Arkivsaksnummer: 2025/10783-4

Uttalelse - konsesjon - ekspropriasjon - Sunndal - opprusting og utvidelse av Aura kraftverk - Statkraft Energi AS - Dovrefjell nasjonalparkstyre

Dovrefjell nasjonalparkstyres uttalelse til søknaden fra Statkraft om bygging av nytt Aura II og Holbu pumpe er:

Figur 5. Skjematisk fremstilling av nye tunneler og tversslag i profil med nytt inntak øverst til venstre og nytt utløp nederst til høyre. Oversikt over uttak av tunnelstein. Hovedstørrelser på tunneler. Gjenbruk av øvre del av dagens tilløpstunnel vises med oransje farge. Kilde: Statkraft.

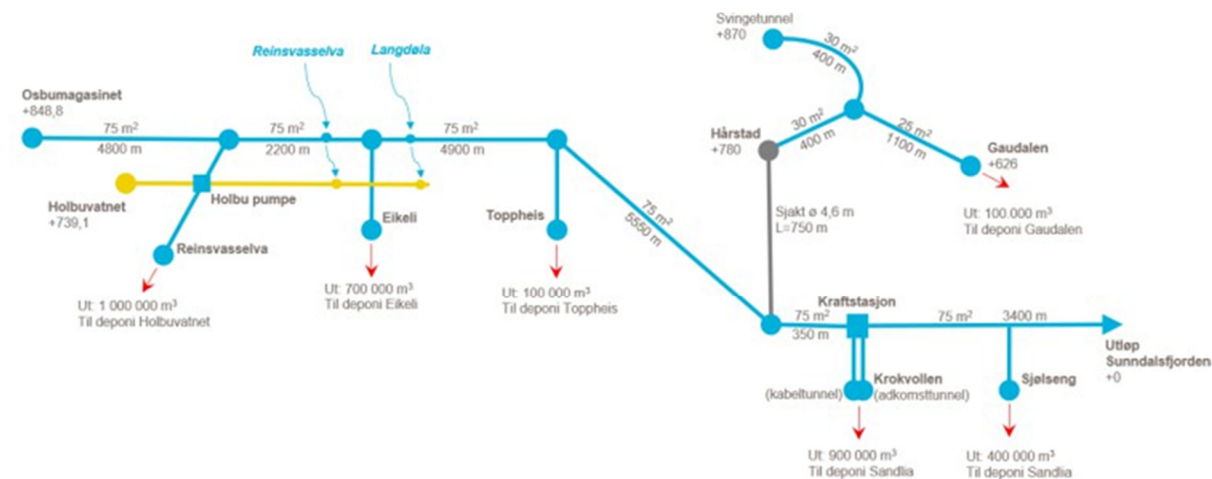
Det må stilles krav om terrengtilpasninger nedstrøms Osbudammen, og at det skal forsøkes og reetablere det historiske gamle villreintrekket i området. Statkraft har foreslått en massefylling i Holbuvatnet, og legge om eksisterende bilvei i dette området, noe av disse massene kan brukes til å reetablere et gammelt trekk mellom villreinområdene og legge til rette for en terskel/er i Holbuvatnet.

Det må også sees på om det kan lages en mulig passasje for trekk i området, ved nytt pumpehus/dammen. Da villreinen i dag oftere kommer ned den fjellryggen mot dammen.

Sammen med fjerning av bygninger/infrastruktur nedstrøms Osbudammen vil dette kunne være med på å reetablere reinstrekket.

- 3 Det må legges til rette for restaurering av villreintrekk nedstrøms Osbudammen med riving av bygninger/anlegg, terskel for trekk og arrondering av masser for å sikre framkommelighet.
